制作说明	产品名称	工序	文件编号	版本	页数	制订时间
	USB_TO_485	贴片、焊接	Q20171114-1	1.0	1/1	2017.11.14

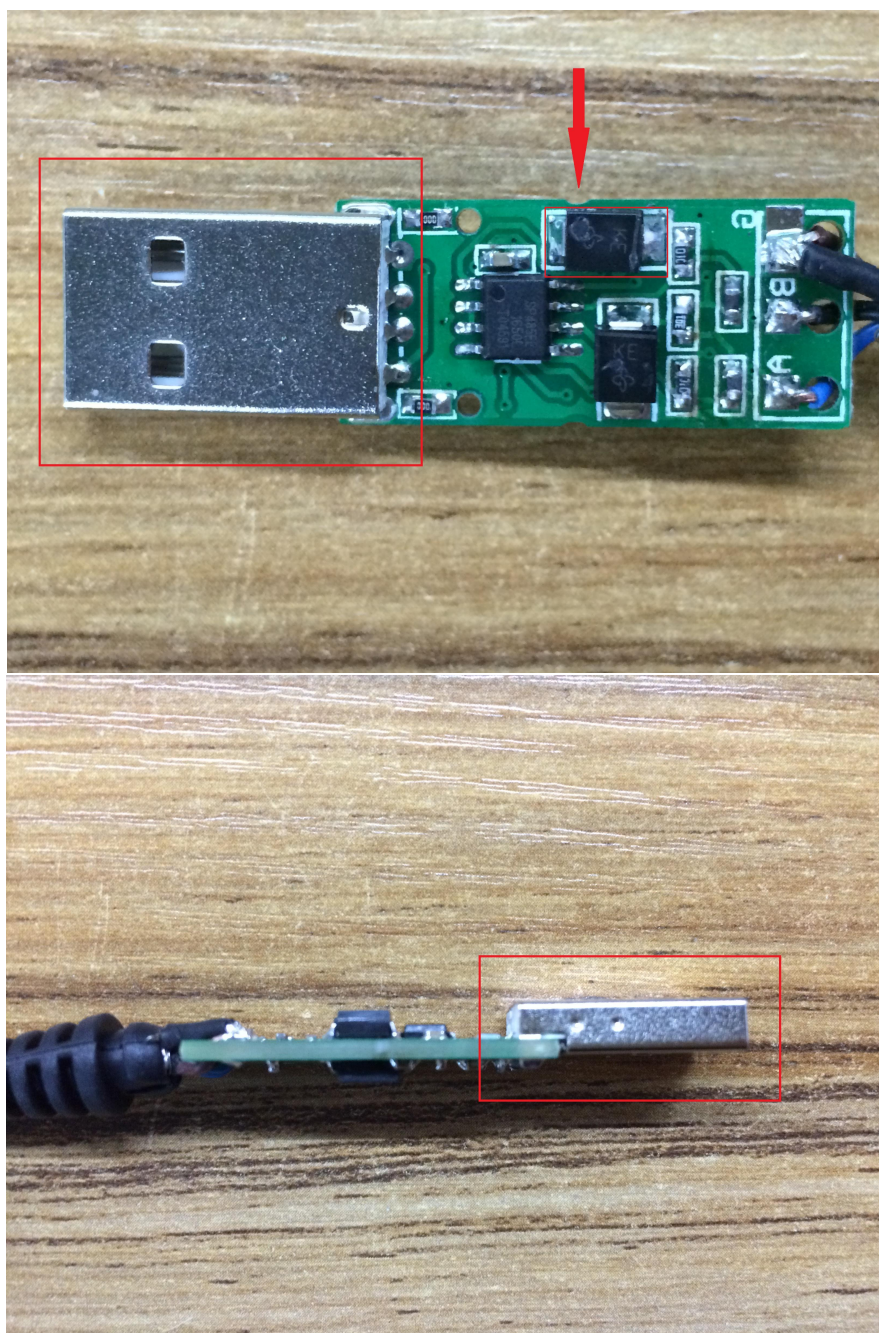
如图所示，方框内的 SMBJ5.0A 二极管要求焊接在准确位置，如果偏上，会挡住箭头指向的孔位导致无法安装；USB 端子焊接时要注意方向，焊接在有丝印的一面，并且要特别注意和板子保持平行，不能上、下歪斜。
